REPÚBLICA DE PANAMÁ
MINISTERIO DE AMBIENTE

RESOLUCIÓN No. DEIA-IA- 091- - 2023
De 01 de Diciembre de 2023

Por la cual se resuelve la solicitud de evaluación del Estudio de Impacto Ambiental (EsIA), categoría II, correspondiente al proyecto “CAMPO REAL”, promovido por la sociedad CAMPO REAL DE COCLÉ, S.A.

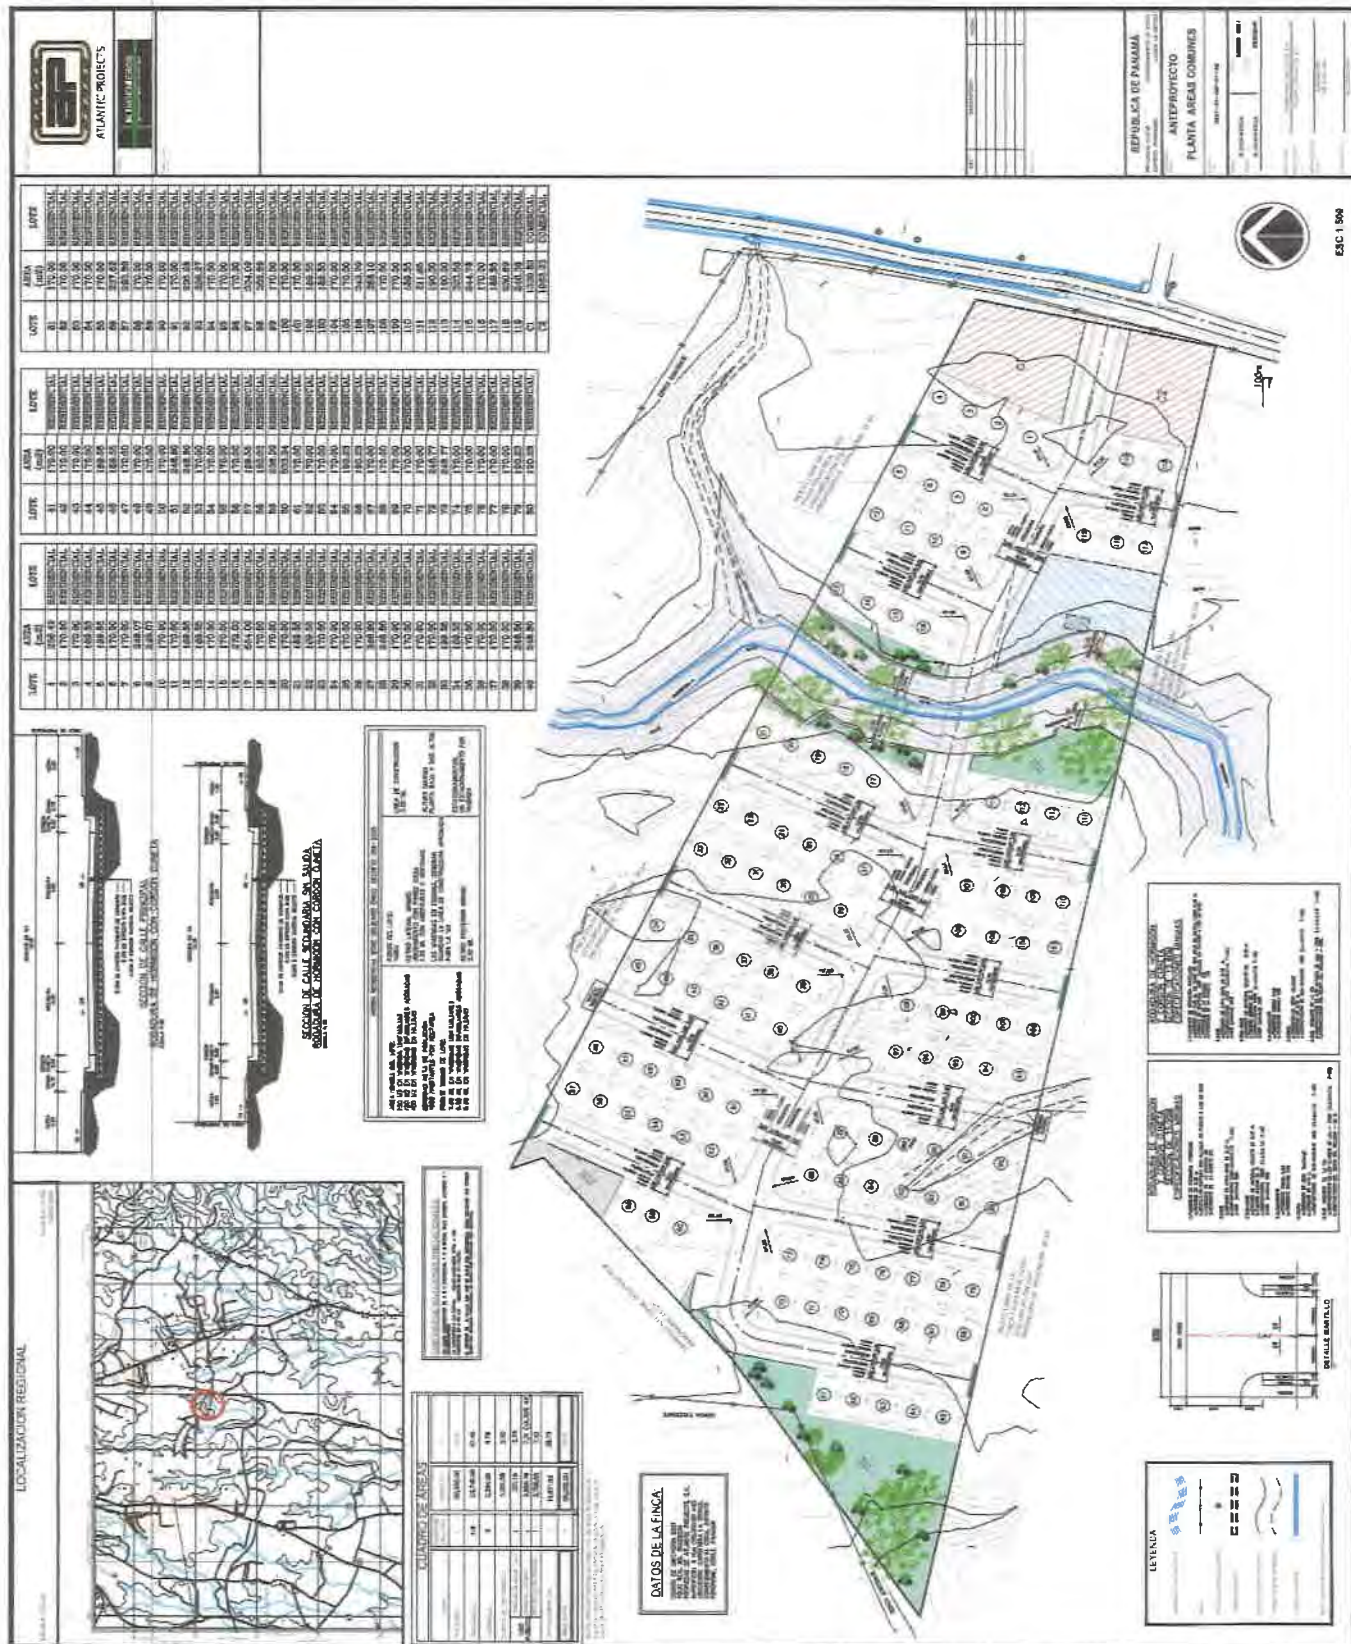
- **Observación 9:** En el tipo de impacto de contaminación de la quebrada por derrame de hidrocarburos (combustible, aceites y grasas). Página 26.

- El promotor deberá indicar a cuantos metros de la fuente hídrica (quebrada El Jobo) iniciaran los trabajos y ampliar las medidas de mitigación para la protección de la misma.

RESPUESTA

Posterior al límite de los 10 metros de protección de la servidumbre de quebrada, según lo establece la Ley Forestal del 1 de febrero de 1994, se construirá toda el área verde del proyecto el cual se llamará Parque Vecinal. Según se aprecia en el Plano Anteproyecto el ancho de las franjas de las áreas verdes donde se constituirán los parques vecinales, pueden variar en un rango de 5 metros a 20 metros.

RESPUESTA 4.b

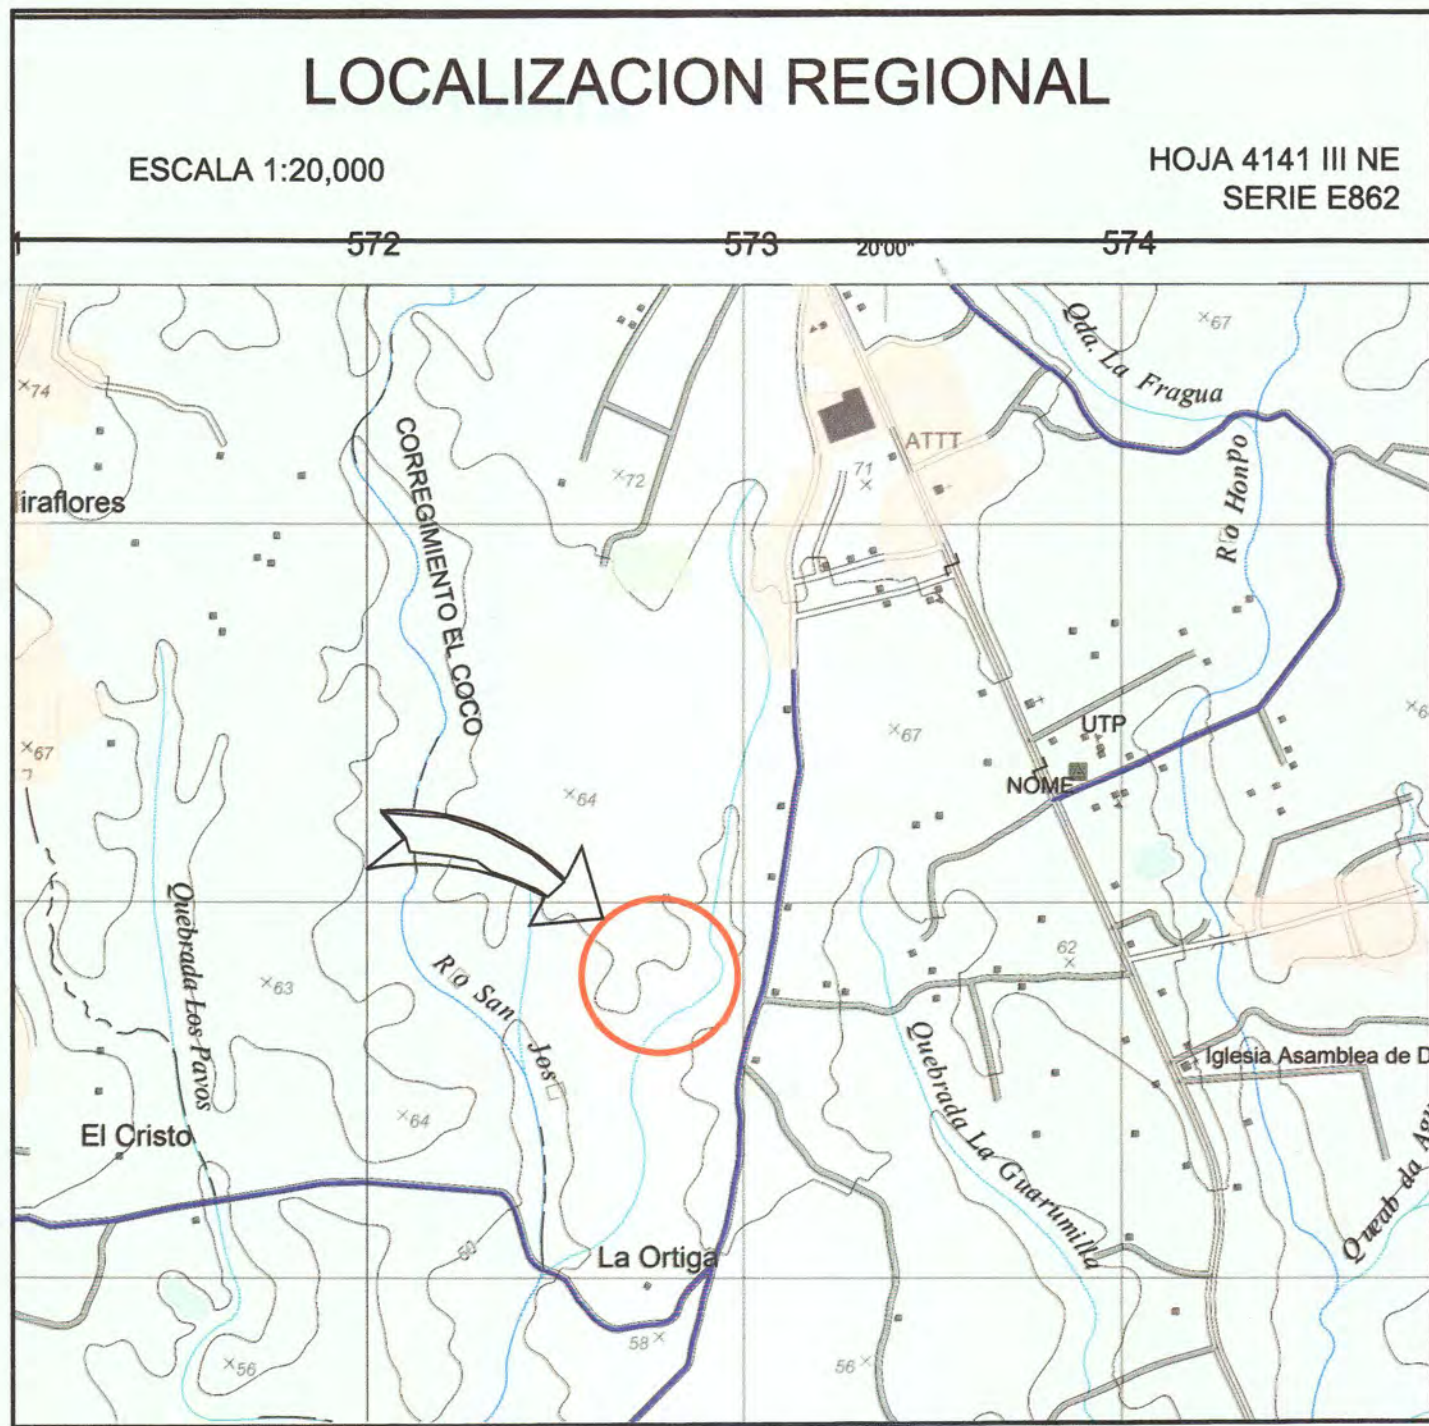
- **Al subpunto (b y c)**, donde se solicitaba coordenadas del alineamiento de la fuente hídrica, y el plano donde se visualice la fuente y su servidumbre de protección, al respecto se aportan las del alineamiento de la quebrada el Jobo, las mismas fueron verificadas por DIAM, mediante MEMORANDO-DIAM-1454-2023, el cual señala “alineamiento el Jobo, longitud: 303.20 metros”. En cuanto al plano se observa el ancho de la quebrada El Jobo y su servidumbre de protección. (ver foja 138-137, 265 y 291-292 del expediente administrativo).

CODIGO:
CODE: 02-2022-01-ST-300-R00

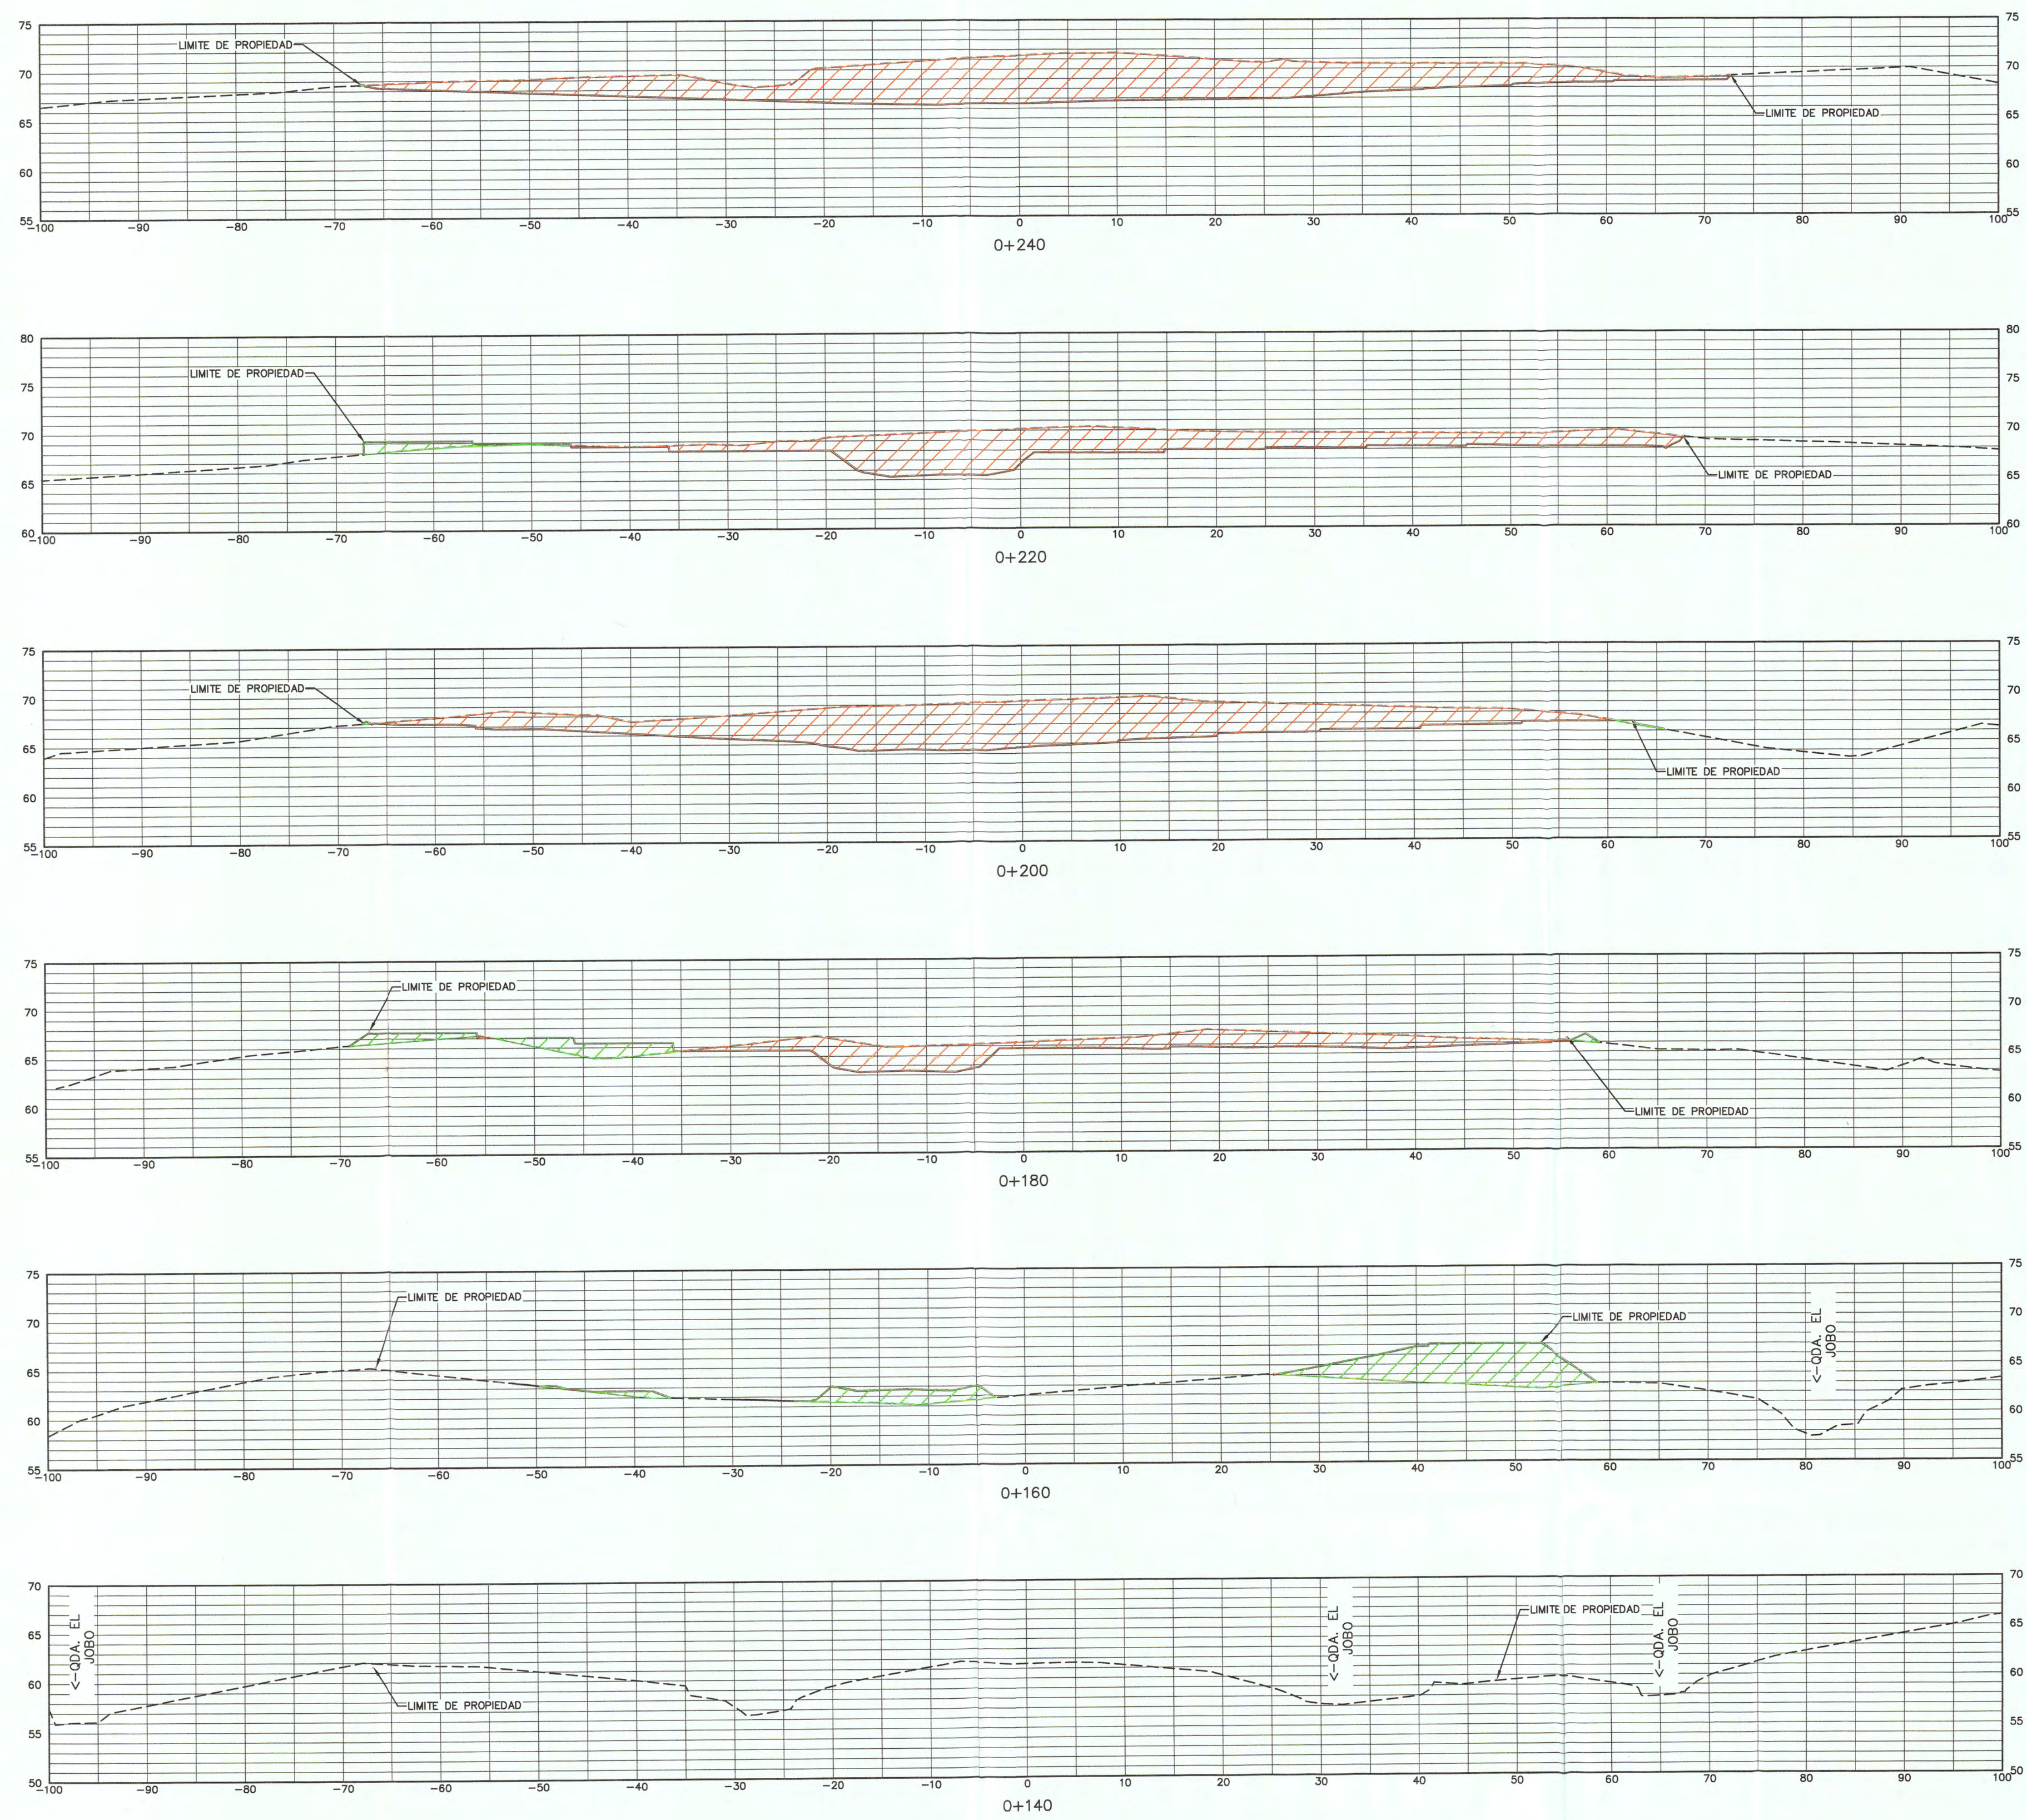
- Presentar planos de los perfiles de corte y relleno, donde se establezca: el volumen de movimiento de tierra a generar en el proyecto y volumen de material de relleno e indicar los niveles seguros de terracería.

- **Respecto a la pregunta 6**, donde se solicitaba los planos de perfiles de corte y relleno, en su respuesta se aporta las hojas de planos 2-02-2022-01-ST-300-R00, 2-02-2022-01-ST-301-R00, 2-02-2022-01-ST-302-R00 y 2-02-2022-01-ST-300-R00, correspondientes a las

secciones transversales de corte y relleno. El volumen total de corte es de 46,005.70 metros cúbicos y el volumen total de relleno es de 26, 819.42 metros cúbicos. Igualmente, se adjuntas las hojas de plano 2-02-2022-01-TERR-100-R00, 2-02-2022-01-TERR-101-R00 y 2-02-2022-01-TERR-102-R00 donde se muestran los niveles de terracería seguros. (ver fojas 264-263 y 127-134 expediente administrativo).
